Objet : *Réponse au procès-verbal de synthèse des observations de fin d'enquête publique*

Dossier de demande de permis de construire pour une centrale photovoltaïque sur la commune de La Dominalais

La société URBA 304 a déposé le 18 décembre 2020 une demande de permis de construire N° PC 035098 20 W0012, pour la réalisation d'une centrale photovoltaïque au sol sur la commune de La Dominalais, au lieu-dit « Les Grées ».

Enquête publique Mémoire en réponse

Sources de rayonnement solaire atteignant un panneau (à gauche) et Rayonnement spéculaire (en haut, à droite) et diffus (en bas, à droite) (Source : Gêne visuelle liée aux panneaux solaires implantés à proximité d'aérodromes, DGAC, août 2013)

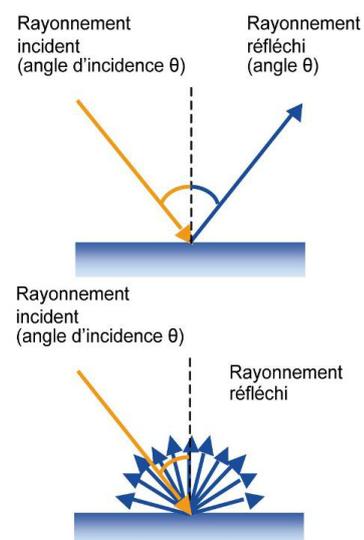
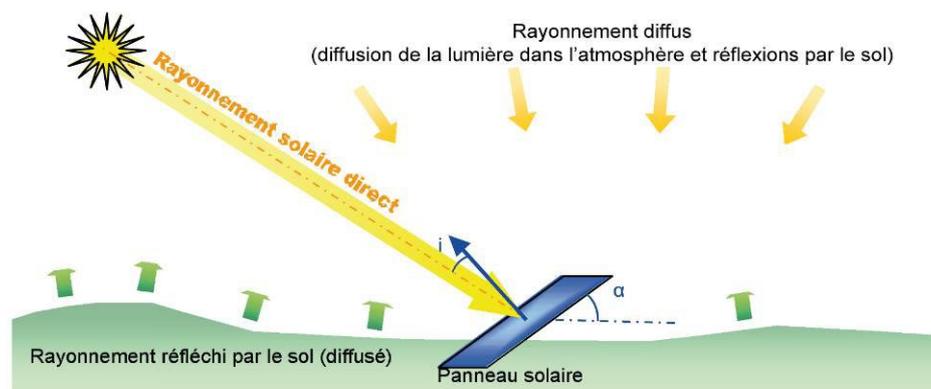
1. Observation n° R1 de M. et Mme Claude et Thérèse LATOUCHE sur la réverbération et le risque de gêne induit pour les riverains

En conséquence et contrairement à une crainte parfois exprimée, le risque de reflets aveuglants issu des panneaux photovoltaïques est inexistant. La face externe du verre qui protège les cellules recevant systématiquement un traitement antireflet dans le but d'améliorer le rendement de conversion (la lumière reflétée est « perdue » d'un point de vue énergétique) : seulement 5% de la lumière incidente est réfléchi par les modules actuels. L'inclinaison des modules fait que la lumière éventuellement reflétée se dirige plus ou moins haut dans le ciel suivant l'heure de la journée et ne peut donc être perçue que par un observateur se trouvant en un point très dominant : montagne ou aéronef (le phénomène sera alors très ponctuel et sans danger).

En effet, une grande partie des rayons du soleil est piégée à l'intérieur du capteur solaire, avec un haut coefficient d'absorption, qui vient s'ajouter à l'existence du film antireflet (évoqué ci-dessus), au nitrure de silicium, sur la surface des modules lors de la phase de fabrication des modules photovoltaïques. La coordination des deux applications permet conjointement de diminuer le renvoi de rayons lumineux.

D'après ces éléments ainsi également qu'au regard des dispositions géomorphologiques locales, le phénomène de réverbération ne sera pas ou très peu perceptible depuis les secteurs bâtis. Le risque de miroitement est de courte durée et reste négligeable car la radiation solaire est faible et la direction des rayons réfléchis est similaire à celle des rayons directs.

Figure 1 : Comparaison entre champs électriques et champs magnétiques (source : RTE)

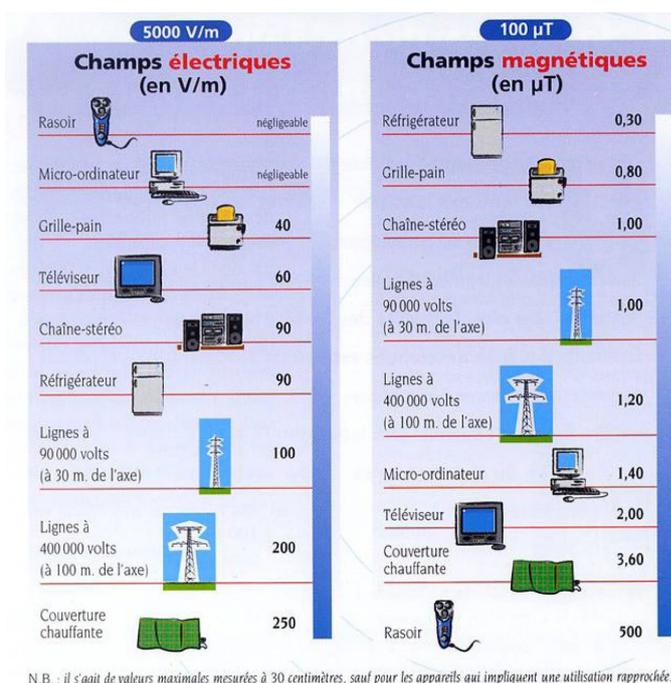
viii. Champ électromagnétique

Dans le cas du parc photovoltaïque, les champs électriques et magnétiques sont émis au niveau des câbles électriques. Les champs électromagnétiques produits par un parc solaire de cette puissance seront sensiblement identiques à ceux émis par les lignes de distribution qui alimentent les bourgs et les villages du secteur.

Étant donné que les lignes électriques de raccordement sont enterrées et que les postes électriques restent éloignés du voisinage, les champs électromagnétiques produits restent très faibles et localisés (un champ magnétique naturel alternatif se situe autour de 0,13 à 0,17 mG¹⁴, le champ magnétique mesuré sous une ligne à haute tension à pleine charge est de 300 mG. Le champ magnétique diminue avec la tension et le courant, également en fonction de la distance).

Au vu de la distance (plus de 435m entre le premier bâtiment d'habitation et les futures installations de la centrale solaire) qui sépare l'habitation la plus proche de l'installation électrique, l'enjeu est donc nul. L'effet potentiel des champs électromagnétiques produits par le parc photovoltaïque est non significatif.

xv. Sur les impacts sur l'environnement :

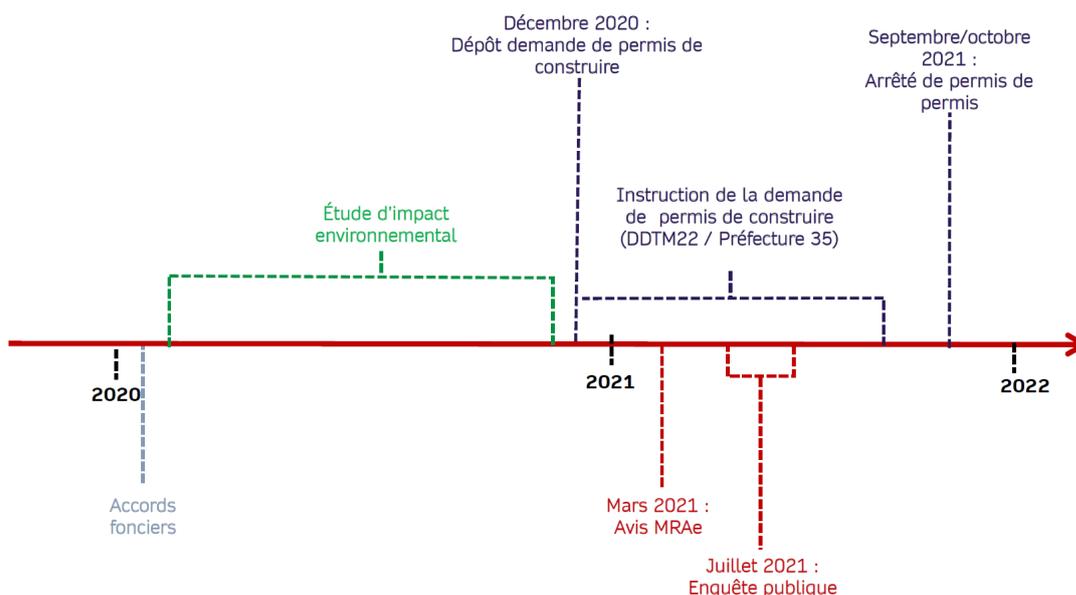
- Suite aux remarques du Conservatoire Botanique National et de l'association Bretagne vivante, il semble possible de concilier le projet de production d'énergie solaire au sol et la préservation du patrimoine naturel présent, en ajoutant pour les deux espèces floristiques découvertes en cours d'instruction du dossier :

- Pour le « Plantain caréné » (*Plantago holosteum* var. *holosteum*) ainsi que précisé en réponse à l'observation n° C1, un évitement en phase chantier et l'absence de panneaux au-dessus de la station identifiée, avec une marge d'un mètre autour pour assurer l'absence de tout impact

- Pour le Scléranthe pérenne, classé vulnérable, ainsi que précisé en réponse à l'observation n° CEI3, un évitement en phase chantier sera également effectué, par voie d'un piquetage pour sa mise en défend avant l'ouverture du chantier, dans le cadre du suivi environnemental du chantier.
